関東農政局管内国営事業総合技術支援

合同委員会資料

平成 30 年 2 月 28 日
三方原用水二期農業水利事業所

(5号バイパストンネルの実施設計にかかる検討)

参考資料1、2 仮設橋の構造変更、切土面の保護

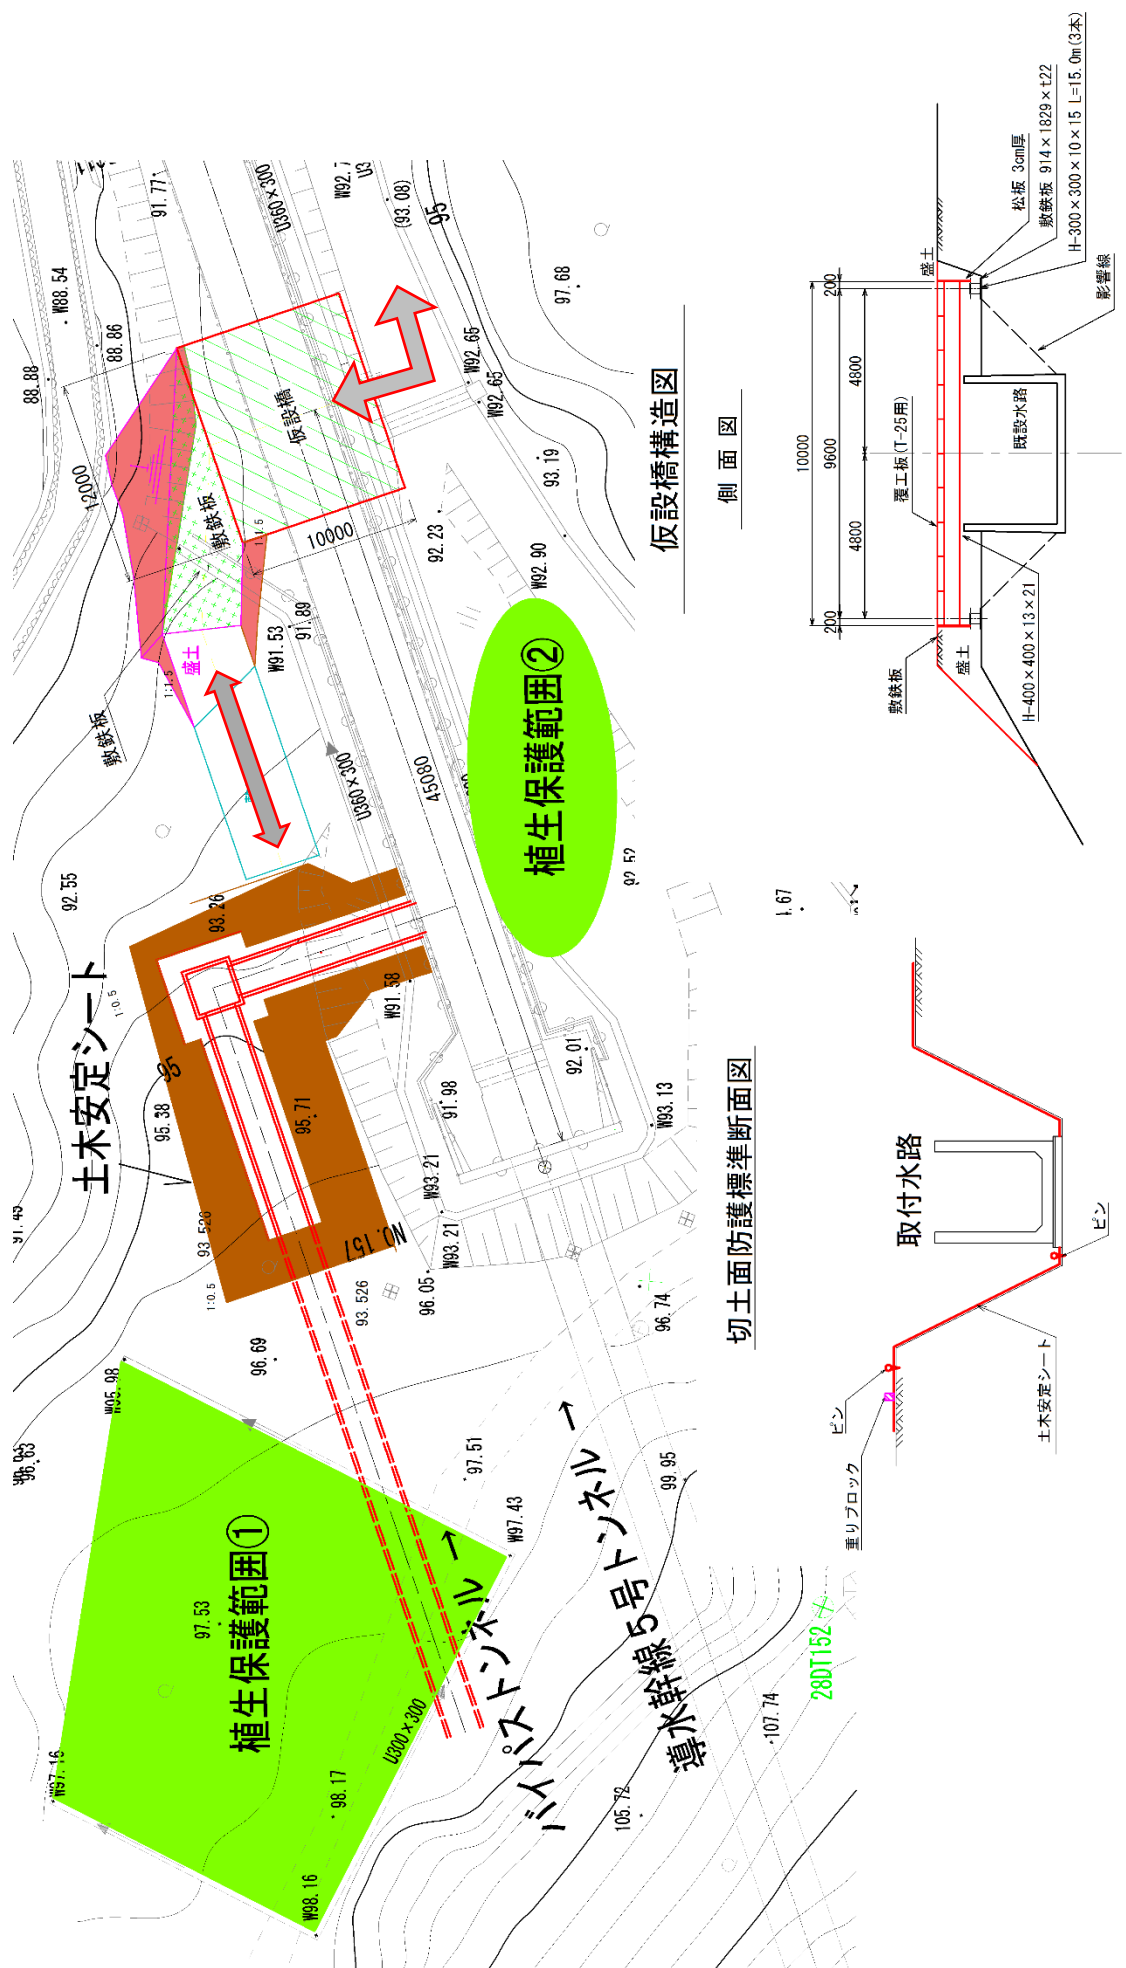
No	助言事項等	備考
1	仮設橋について、既設水路に影響が無い構造を検討すること。	田中委員長 畔高委員 安井委員
2	植生保護範囲については、粉塵の影響を受けない対策を検討してはどうか。	畔高委員
3	長石放水口を横断する箇所について、放水口の構造を確認すること。	畔高委員
4	下流部の坑口の耐震解析を行うのであれば、どのような解析をするのか明確にしておいた方がよい。また、耐震性の検討にあたって、内陸活断層型の地震を考慮してはどうか。	田中委員長
5	耐震性の検討を行う箇所については地盤定数のC・φの定義を明確にした方がよい。	田中委員長 畔高委員 安井委員
6	地質縦断面図やボーリング結果があれば示してほしい。また、地盤の透水性や地下水の状況はどのようになっているか。	田中委員長 畔高委員 安井委員
7	覆工コンクリートについて、骨材の配合やスランプ等流動性については、施工性を考慮に入れた検討をしてほしい。	田中委員長 畔高委員 安井委員
8	5号バイパストンネル上流坑口部への工事用進入路の線形について、最低限のダンプ走路の確保や20tの低床トレーラーが入ることを想定した検討を行うこと。	畔高委員 安井委員
9	覆工内で退避できる区間を300～400mに1ヶ所は設ける必要がある。また、坑口のズリの仮置き場において、ピットの深さを1日の作業量を考ええて計画する必要がある。また、縦断勾配と地質を考慮して坑内の排水についても配慮する必要がある。	安井委員
10	5号トンネル上流坑口部付近の排水ヒューム管について、漏水の可能性のあることから、工事に支障がないよう取り扱いに留意してほしい。	石井委員 畔高委員 安井委員

- ・仮設橋の桁受け位置は既設水路の側壁に影響がない位置まで離すこととする。
- ・粉塵対策として、切土面を土木安定シートで防護する。

参考資料 3. 長石放水口横断部の進入路の構造

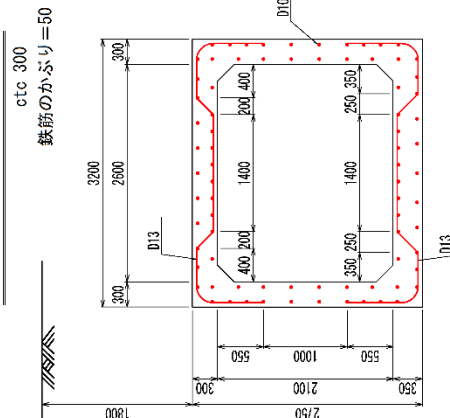
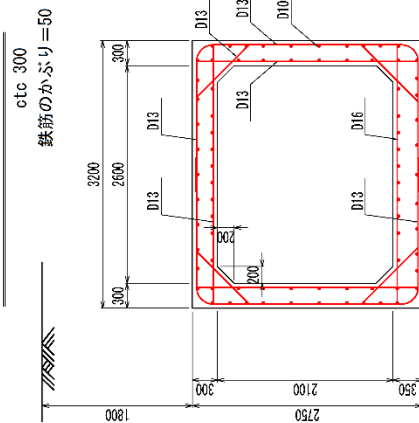
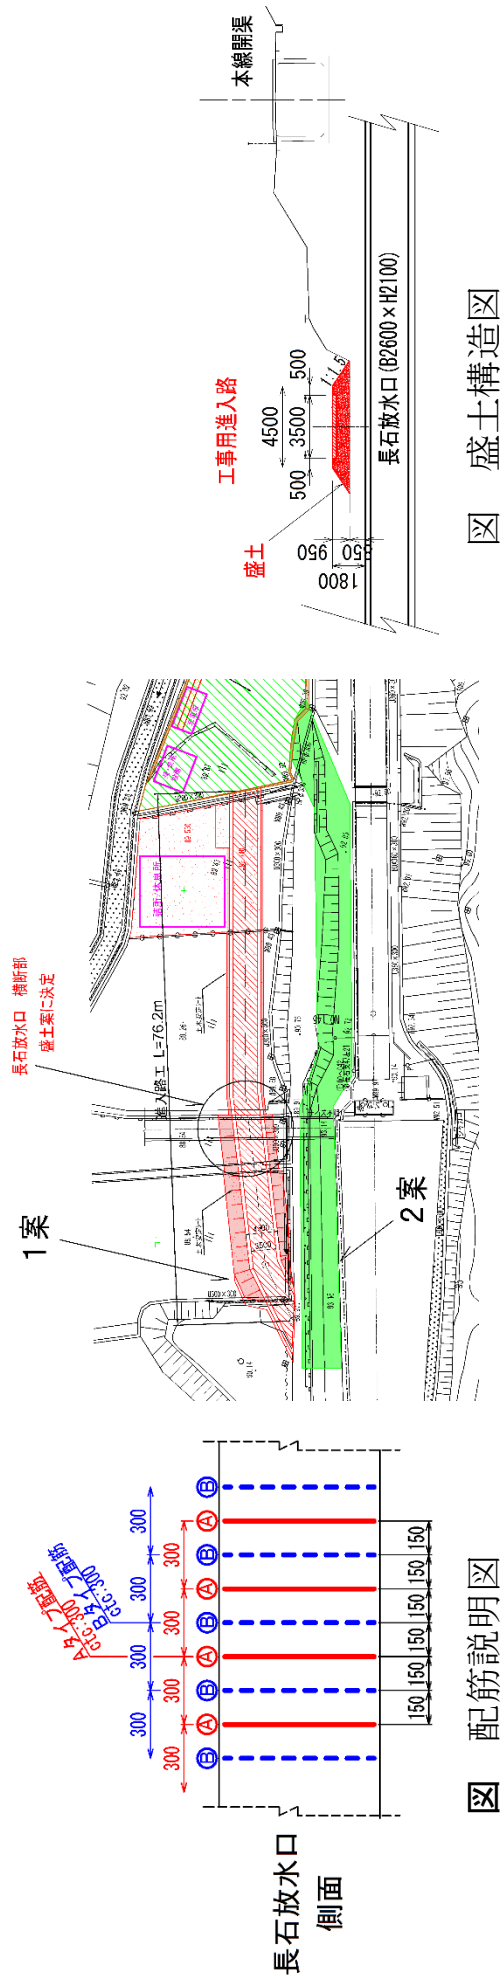
○長石放水口を横断する箇所について、放水口の構造を確認すること。

長石放水口横断部の構造を確認し、H=1800mm の盛土荷重と車輛荷重 (T-25) で構造照査した結果、許容応力度を満足したため、進入路案は第 1 案とし、横断部の進入路構造は盛土構造とする。

→ 前歴事業の図面から構造を確認し盛土及び車輛荷重に耐える事を確認した。

参考資料 8. 進入路の線形

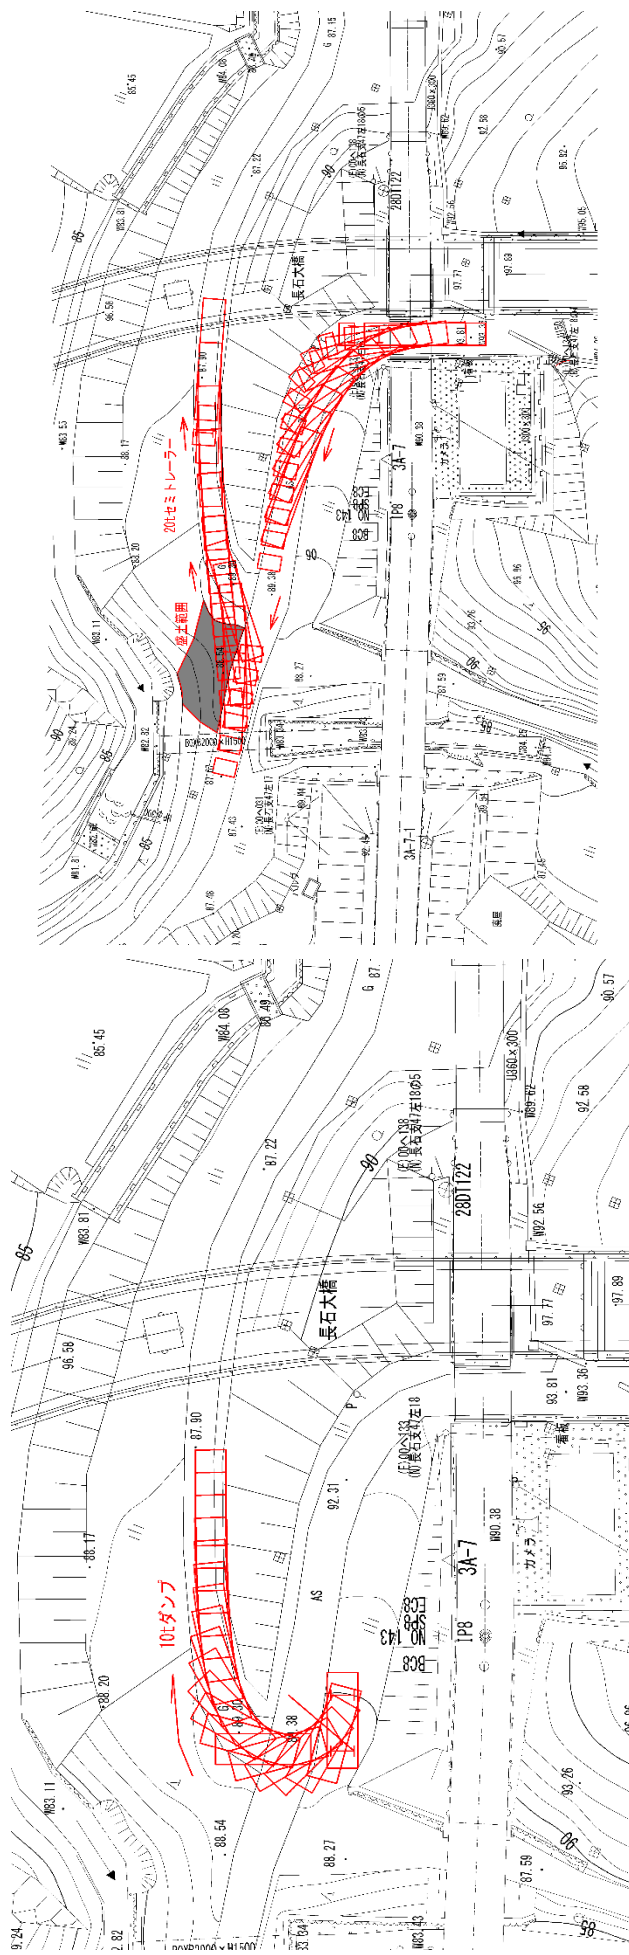
○5号バイパストンネル上流坑口部への工事用進入路の線形について、最低限のダンプ走路の確保や20tの低床トレーラーが入ることを想定した検討を行うこと。

5号バイパストンネル上流坑口部への工事用進入道路は、10t ダンプは通過可能である。
20t 低床トレーラーは盛土を行い、スイッチバックで通過することとする。

→ 現況は10tダンプは進入可能であるが、20t低床トレーラーの通過は不可能である。進入路に盛土を追加し、20t低床トレーラーをスイッチバックで通過させる。
